ДОПОЛНЕНИЯ К РЕГИСТРАЦИОННОЙ КАРТЕ

ДВИГАТЕЛЬ ROTAX FR 125 MAX MINI, ROTAX FR 125 JUNIOR,
ROTAX FR 125 MAX

Рисунок 1

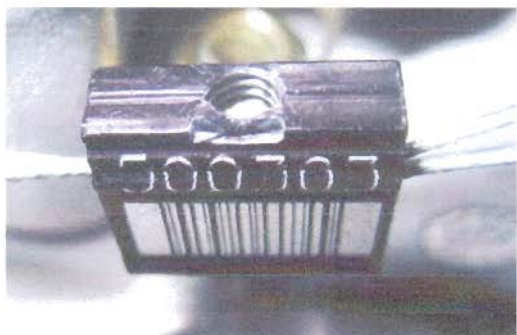
1.1. Для официальных соревнований на территории Республики Беларусь разрешено использование только двигателей, которые были проверены и опломбированы в одном из сервис-центров Беларуси или России, назначенных официальным дистрибьютером Ротакс, и внесены в список допущенных двигателей. Опломбировывая двигатель Ротакс, уполномоченные дистрибьюторы и их сервис-центры вступают в ответственность за соответствие двигателя действующим техническим требованиям. Также совершенно новый двигатель должен быть проверен на соответствие техническим требованиям перед опломбированием. Двигатели должны быть предоставлены в сервис-центр не позднее чем за пять дней до начала соревнований. Двигатели должны быть опломбированы оригинальными пломбами Ротакс (рис. 1 и рис. 2).

Двигатель должен быть опломбирован способом, показанным на рис. 3: стальной трос пропущен через болт крышки головки цилиндра, болт впускного клапана и отверстие в шпильке крепления цилиндра. После опломбирования пломба должна быть сжата, как показано на рис. 1.
